gemeente Loon op Zand

BESTEMMINGSPLAN 'GASTHUISSTRAAT 112-128 KAATSHEUVEL'

EINDVERSLAG INSPRAAKPROCEDURE VOORONTWERP

Vastgesteld door burgemeester en wethouders van Loon op Zand op 7 februari 2017

Bijlage 2 - profiel Contrefort

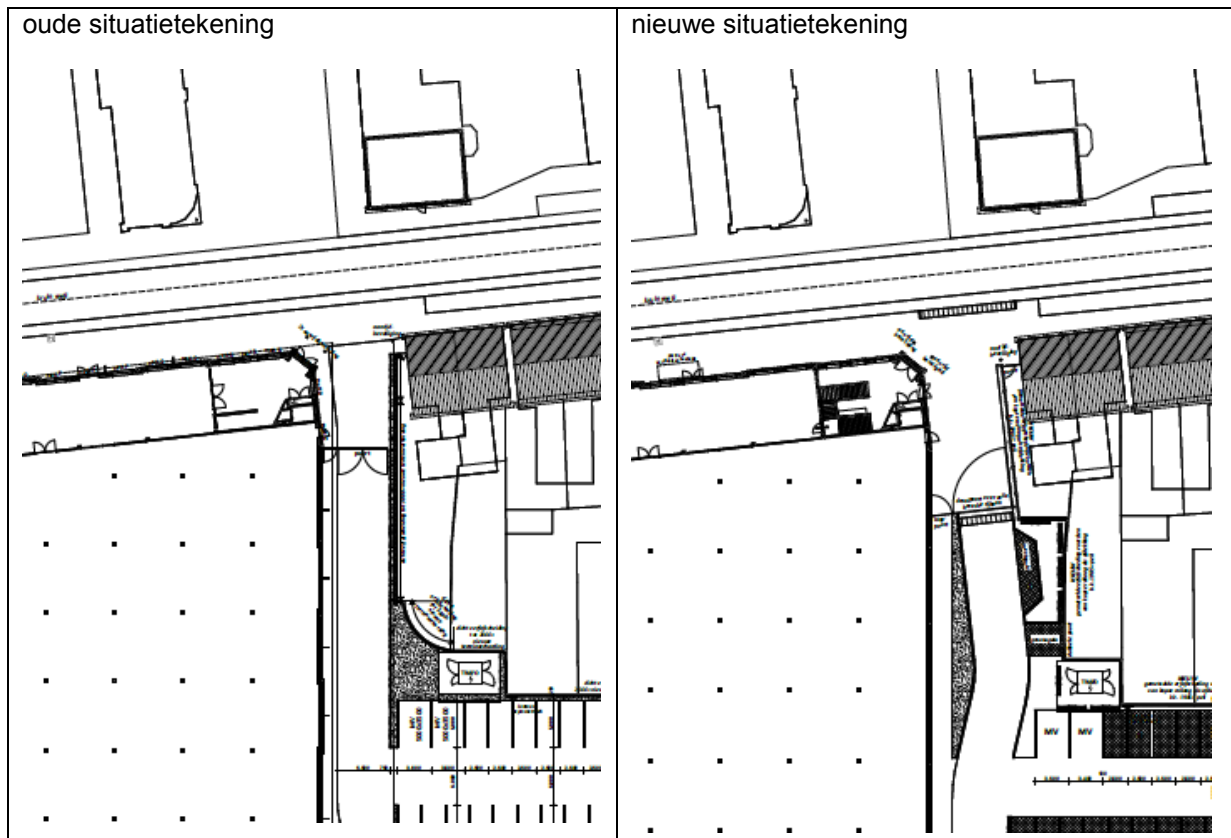
u.	Paragraaf 4.4 concludeert dat de ontsluiting van het plangebied goed is. Dit wordt niet onderbouwd; in de huidige situatie blijkt de ontsluiting aan de Contrefort ten aanzien van vrachtverkeer niet goed, omdat vrachtwagens de draai niet kunnen maken. Indiener verzoekt het laden en lossen via de Gasthuisstraat te laten verlopen en dit te verankeren in het bestemmingsplan.	In de toekomstige situatie zal, net als in de huidige situatie, het laden en lossen via de Contrefort lopen. De locatie van de expeditie verandert daarbij. Uit een verkeerskundige studie (draaicirkels) blijkt dat de nieuwe manoeuvre die vrachtwagens moeten maken mogelijk is. Dit wordt verder getoetst in het kader van de Omgevingsvergunning voor bouwen. Het ontwerp hiervan ligt tegelijkertijd met het ontwerpbestemmingsplan ter inzage.	nee
